**Avis de la Mission régionale d'autorité environnementale
de Nouvelle-Aquitaine sur le projet de mise en compatibilité par
déclaration de projet du plan local d'urbanisme intercommunal
(PLUi) du bocage bressuirais (Deux-Sèvres) portée par la
communauté d'agglomération du Bocage Bressuirais**

n°MRAe 2022ANA89

Dossier : PP-2022-12910

Porteur du plan : communauté d'agglomération du Bocage Bressuirais

Linéaires de haies devant être coupées à gauche ; Linéaires de haies devant être protégées ou créées à droite (source ; notice d'évaluation environnementale, p. 113)

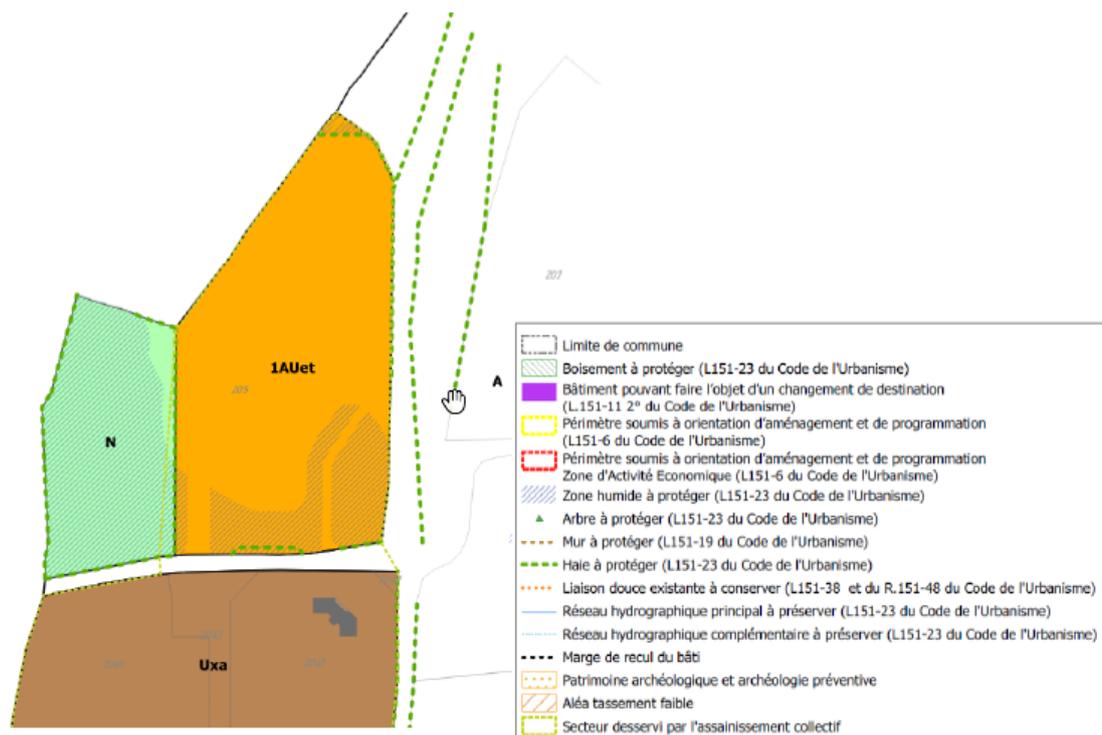
Le dossier manque cependant de clarté sur les nouveautés introduites par la présente mise en compatibilité dans le règlement graphique.

S'agissant des haies, la MRAe relève avec intérêt l'acquisition par le porteur de projet, pour mise en gestion, d'une parcelle comportant une haie favorable au Grand Capricorne sur la commune de La Tessoualle. Sur le territoire de Mauléon, la notice de la mise en compatibilité précise que 70 mètres linéaires de haies protégées sont supprimées pour permettre le projet, avec la mise sous protection en contrepartie, de 172 mètres linéaires de haies protégées nouvelles. Or, le dossier ne permet pas de localiser les haies concernées, en l'absence d'une carte représentant les linéaires concernés.

La MRAe recommande que le dossier fasse apparaître plus clairement les mesures ERC portées par le règlement en vigueur, aux côtés de celles introduites par le projet de mise en compatibilité objet du présent avis, en justifiant, par leur pertinence écologique, les choix de localisation des mesures de compensation. L'ajout au dossier d'une carte superposant le plan de zonage et le projet favoriserait également la compréhension du dossier.

*Zone contributive de la zone humide à gauche (source : notice d'évaluation environnementale, p. 63) ;
Impact du projet sur la zone humide (source : notice de l'évaluation environnementale, p. 108)*

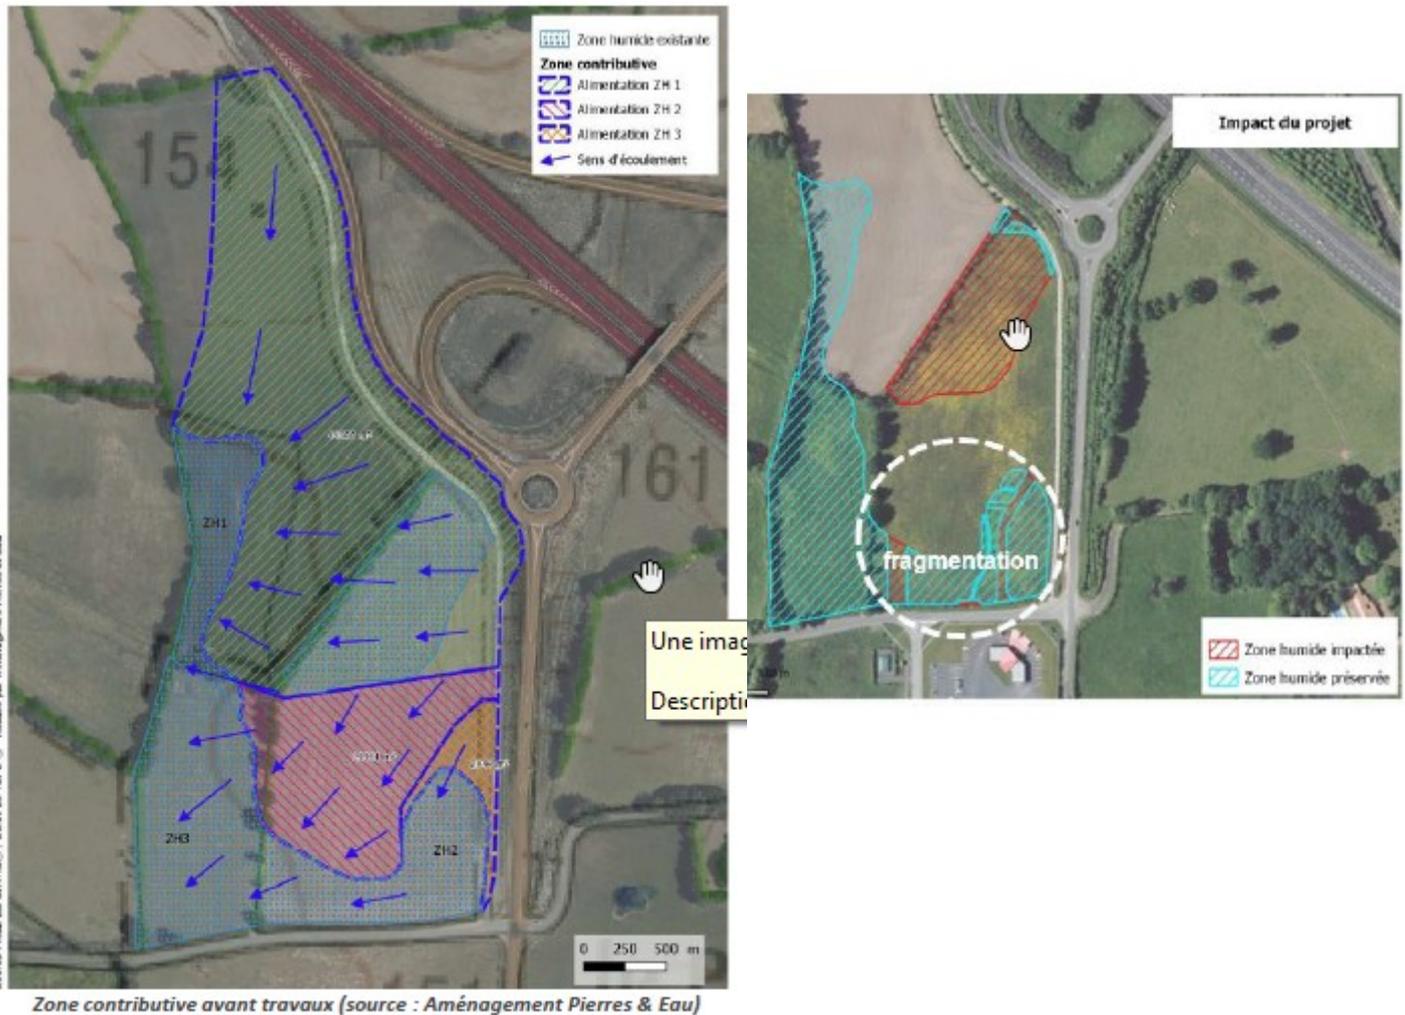
La MRAe recommande que la méthode d'estimation des surfaces de zone humide préservées grâce aux mesures dites de « réduction d'impact » soit explicitée.

Par ailleurs les interrogations de la MRAe dans le cadre de la demande d'examen au cas par cas portaient également sur la prise en compte des incidences liées à la fragmentation de la zone humide au sud du site, due aux passages des voies de service. Le dossier fait bien apparaître une prise en compte de cette problématique. Dans le tableau cité plus haut de la page 108, la perte correspondant à cette fragmentation est estimée à 0,495 ha, et est prise en compte dans le dimensionnement de la mesure compensatoire : 1,47 ha compensés, soit 0,975 ha de zone détruite et 0,495 ha de zone humide fractionnée.

La MRAe recommande de reprendre dans le dossier de mise en compatibilité la cartographie présentée à la page 198 de l'étude d'impact, afin de démontrer que les 0,495 ha pris en compte dans le calcul correspondent bien à l'intégralité de la surface de zones humides impactée par la fragmentation, et pas seulement aux surfaces détruites au niveau de l'accès des voies de service.
